# Barrage de Brissa

Rapport expertise Juillet  
2019

## Rapport d'expertise

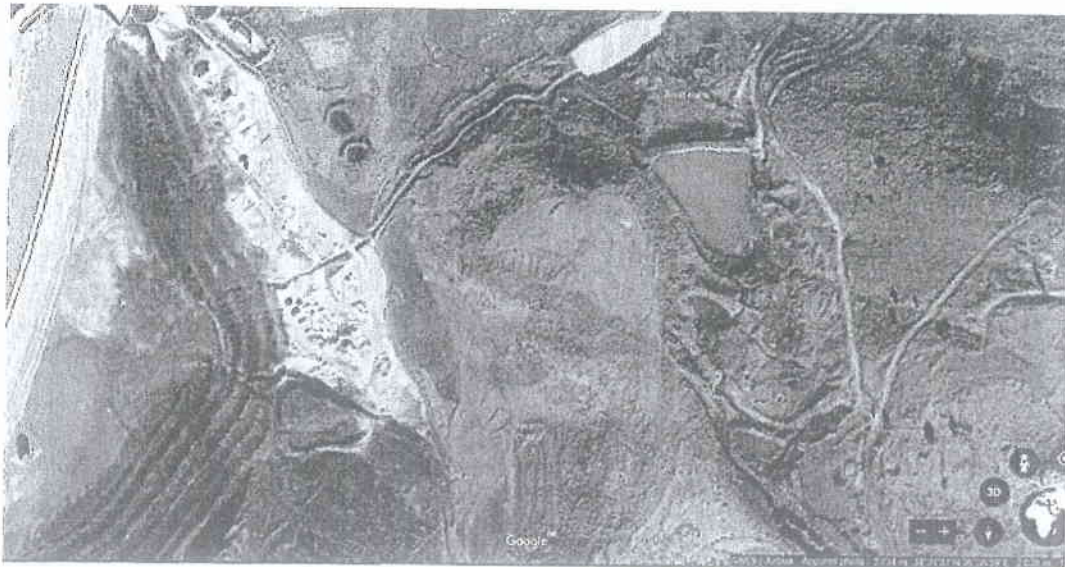
On peut voir sur la photo suivante la présence de petits lacs privés prouve que le basalte altéré peut être une étanchéité naturelle. Nous n'avons pas de topographie précise mais d'après le rapport<sup>2</sup> sur l'étanchéité du réservoir l'épaisseur de basalte au niveau des petits lacs serait alors de plus de 20m.

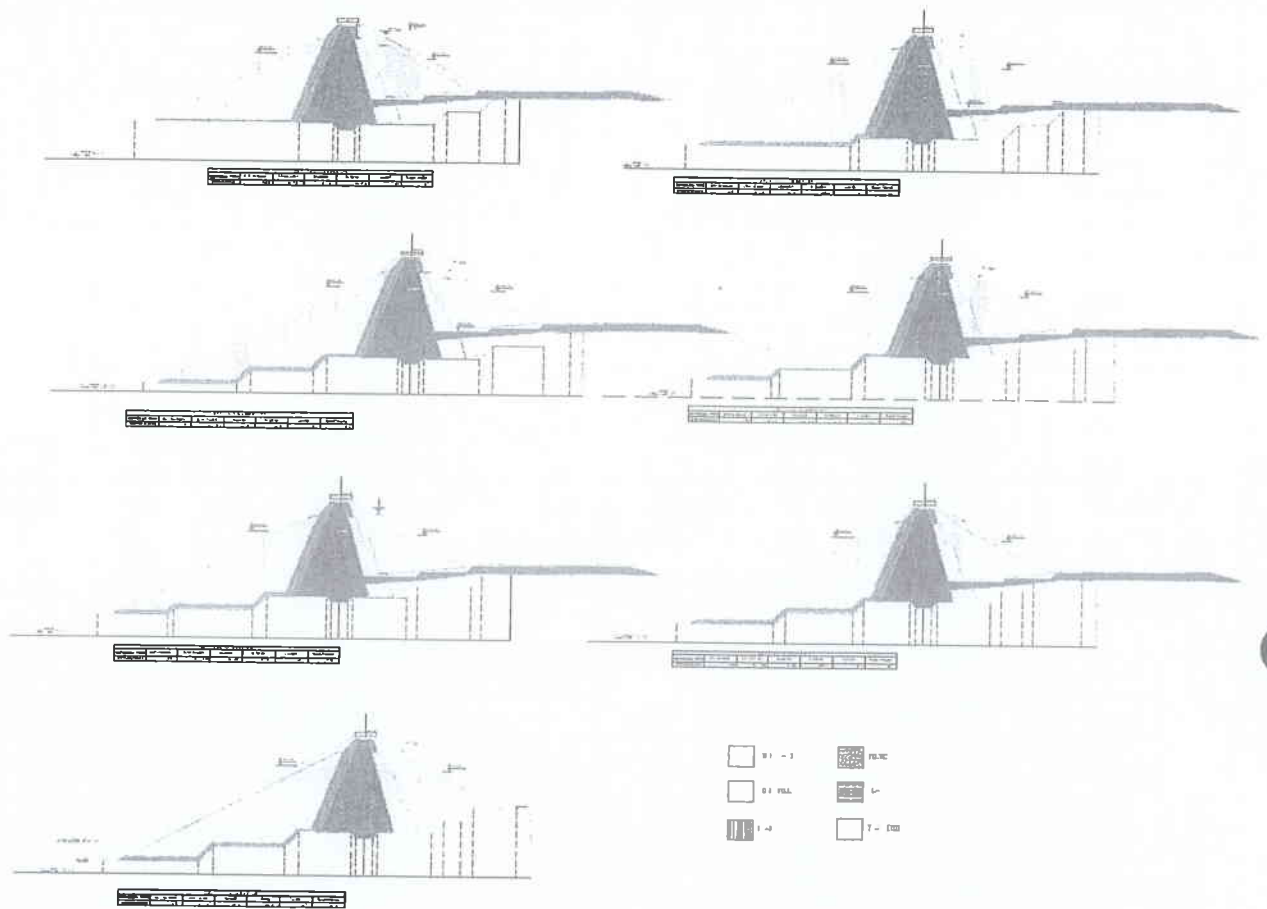
Le système prévu est complexe mais est conceptuellement correct à savoir que la partie supposée perméable est recouverte par **une étanchéité artificielle**.

La difficulté principale de ce projet est de définir la position de la limite de cette protection. Il faudrait certainement que la plinthe soit ancrée plus profondément dans le basalte altéré. En outre l'ancrage dans le basalte est sujet à caution. Forer et injecter dans du basalte altéré est douteux. Il aurait mieux fallu faire une barrière de pieux sécants.

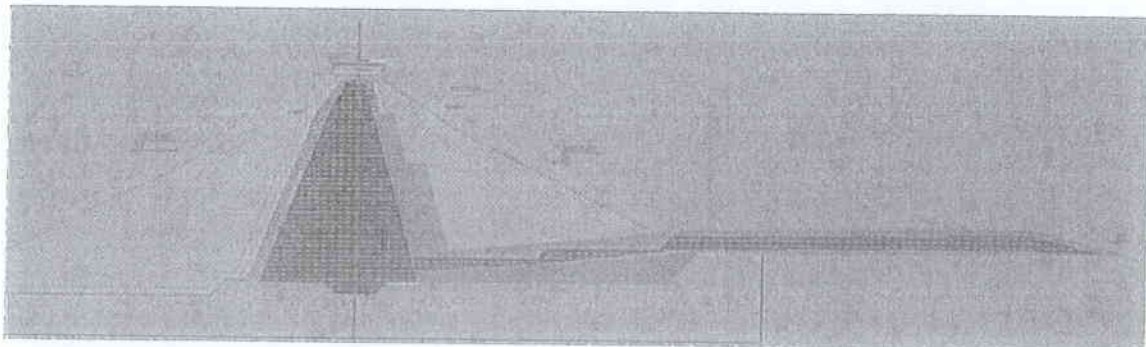
Nous ne remettons pas en question la conception du barrage somme toute traditionnelle pour un barrage en terre. Le noyau a été dessiné pour un gradient hydraulique de 3.

Nous sommes plus circonspects par l'adoption d'un tapis argileux. Le tapis en argile repose sur une transition de dimension maximale 100 mm. Cette transition nous paraît trop ouverte pour être filtré avec l'argile. Une solution raisonnable pour le tapis amont aurait été de haut en bas ; argile, filtre, transition. En outre l'épaisseur de l'argile semble bien faible. Le gradient hydraulique est, nous semble-t-il, trop fort.

L'issue principale dans cette modification ainsi que dans la conception originale du projet était l'hypothèse que le basalte apparent dans le réservoir est étanche, ce qui n'est pas le cas et seule une étanchéité artificielle permet d'assurer l'étanchéité.
